Projekt organizacji ruchu na czas budowy skrzyżowania drogi gminnej w m. Kozarzewo z drogą krajową nr 50, odc. Płońsk-Wyszogród w km 44+028 str. prawa

Rys. 1	Etap I	Skala 1 : 1000
Inwestor:	Gmina Naruszewo	
Opracował :	Nazwisko Stanisław Lipski Upr. proj. Nr 41/75 WZDP W-wa	Podpis <i>[Signature]</i> Data 30.08.2011

PROJEKT - SZKIC  
organizacji ruchu opiniuję  
pozytywnie - ~~negatywnie~~

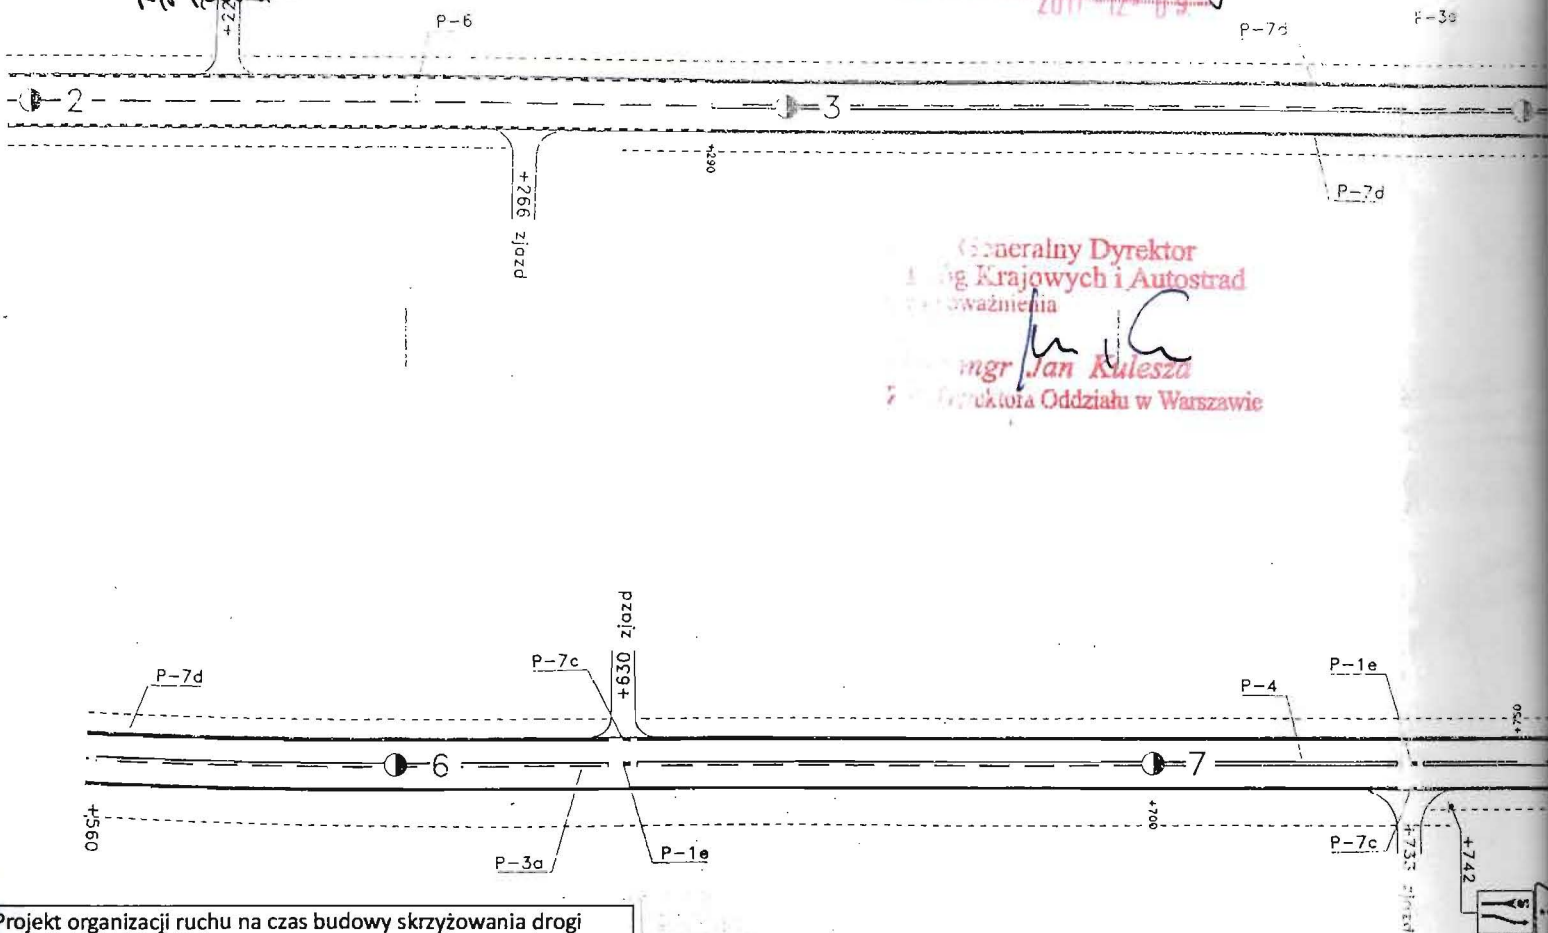
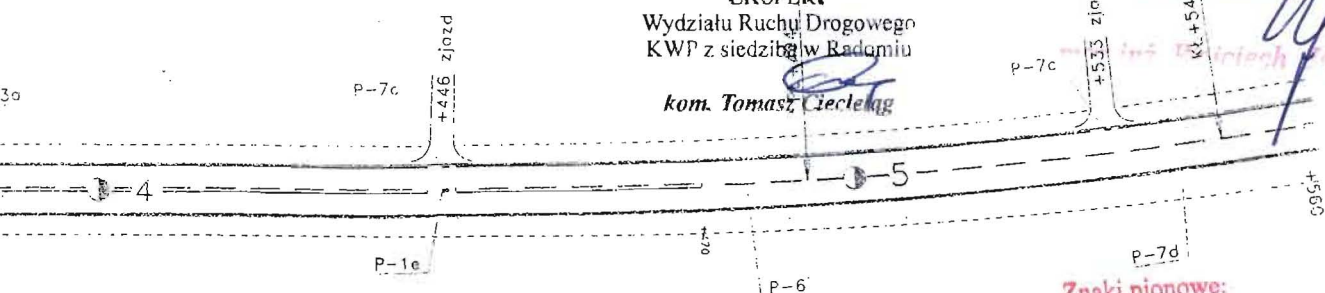
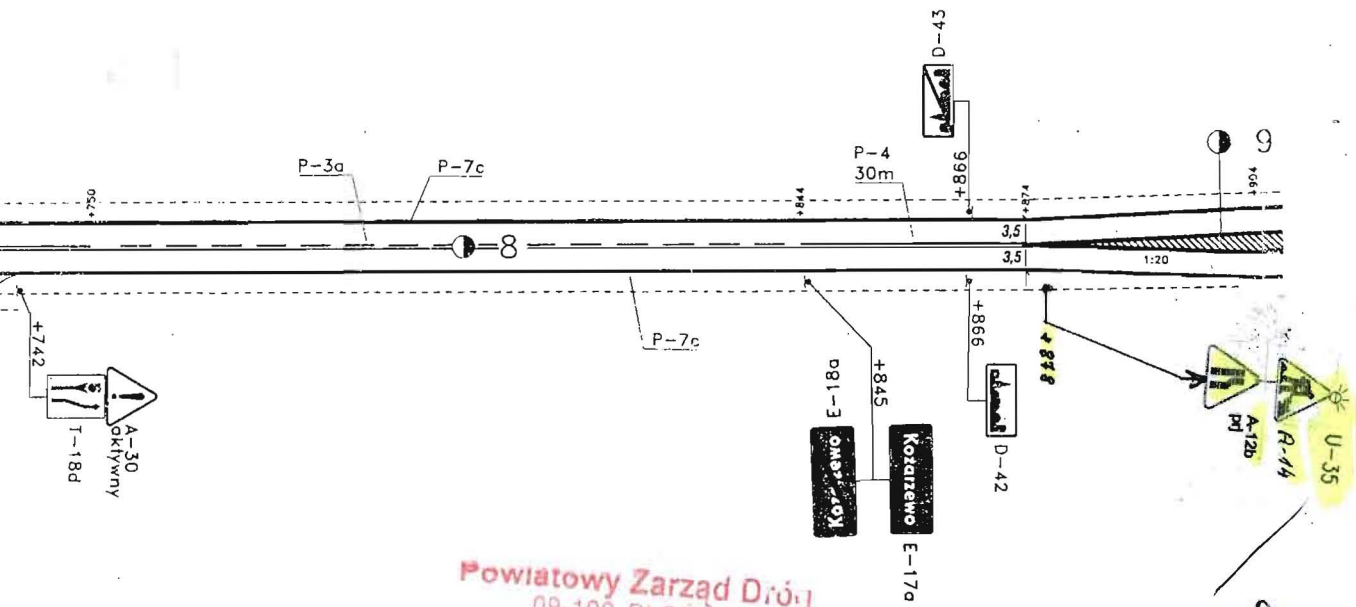
z następującymi warunkami:

1. Grupa wielkości: ~~średnio~~, duże
2. Rodzaj folii - typ I, typ II

Projekt / szkic /  
organizacji ruchu opiniuję  
pozytywnie - ~~negatywnie~~  
Płońsk, dnia 27.09.2011
